# **TOELICHTING OP DE AANVULLING VAN HET MER SMILDEGERVEEN**

## **22 JUNI 2016, ARCADIS**

Op 20 juni 2016 heeft de gemeente Midden-Drenthe het eindconcept toetsingsadvies ontvangen van de Commissie voor de m.e.r. op de aanvulling MER Smildegerveen. De Commissie constateert twee essentiële tekortkomingen en geeft een aanbeveling voor de besluitvorming.

Afbeelding 1: Grondwaterstandseffecten bij Scenario Natuurmonumenten (= Moeras-alternatief) ten opzichte van huidige situatie

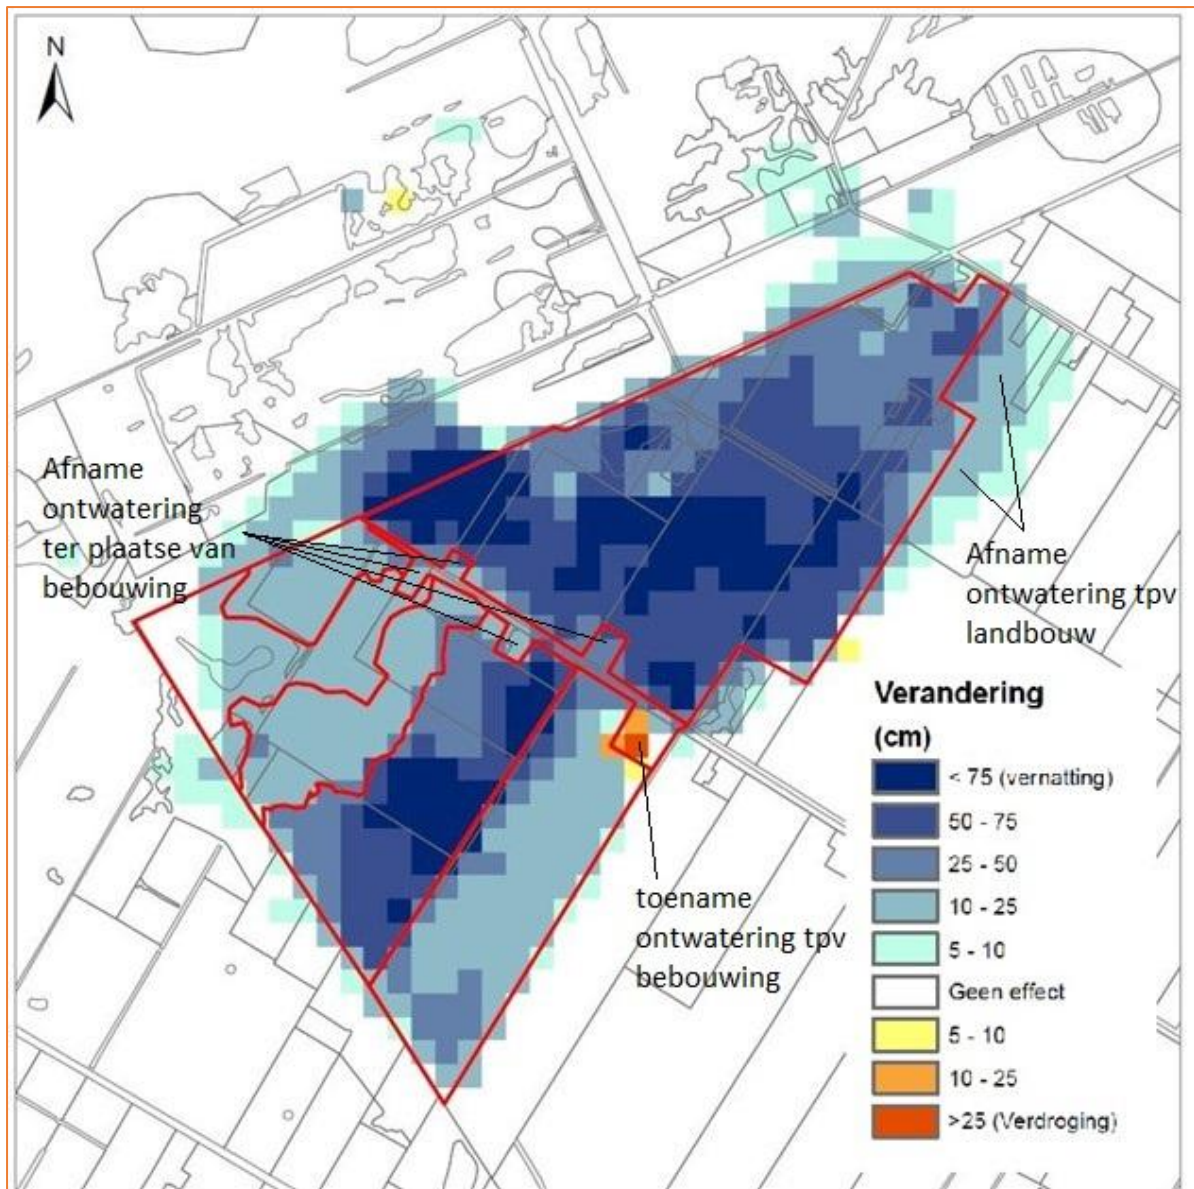
In paragraaf 3.2.2 van de aanvulling zijn de effecten van het Moeras-alternatief op de omgeving beschreven. De Commissie merkt op dat voor de effectbeschrijving geen nadere berekeningen zijn gemaakt. Niettemin worden op basis van aannames, verwachtingen en risico-inschattingen zeer negatieve conclusies over dit alternatief getrokken. Het gaat daarbij met name om de effecten op het oppervlaktewatersysteem en de effecten op de grondwaterstand in relatie tot de woonfunctie en landbouwfunctie. In de aanvulling mist een onderbouwing voor deze zeer negatieve beoordelingen. Als gevolg daarvan maakt de invulling niet inzichtelijk welke voordelen het Moeras-alternatief heeft ten opzichte van het voorkeursalternatief en welke negatieve effecten daar tegenover staan. Ook is niet duidelijk in hoeverre de negatieve effecten kunnen worden gemitigeerd.

De Commissie adviseert om in een aanvulling op het MER een onderbouwing te geven van de effecten van het Moeras-alternatief op de omgeving, en aan te geven in hoeverre deze effecten kunnen worden gemitigeerd.

In onderstaande afbeelding is de verhoging in grondwaterstanden weergegeven van het toenmalige Scenario Natuurmonumenten ten opzichte van de huidige situatie, zoals die was berekend in de GGOR studie. In de afbeelding hebben we een aantal aandachtspunten weergegeven.

In het peilvak waarbinnen de bebouwing langs de Grietmanswijk gelegen is, neemt bij een aantal woonpercelen de ontwatering af met een waarde van 0,1 meter tot 0,5 meter. Het peil leidt bij één van de woningen tot een toename in ontwatering. In de GGOR studie bleek de drooglegging ter plaatse van de bebouwing kritisch/mogelijk beperkt.

Aan de noordoostzijde leidt de peilopzet tot een uitstralingseffect in de vorm van hogere grondwaterstanden. De ontwatering neemt af met een waarde rond 0,1 tot 0,25 m op omliggende landbouwgebieden.
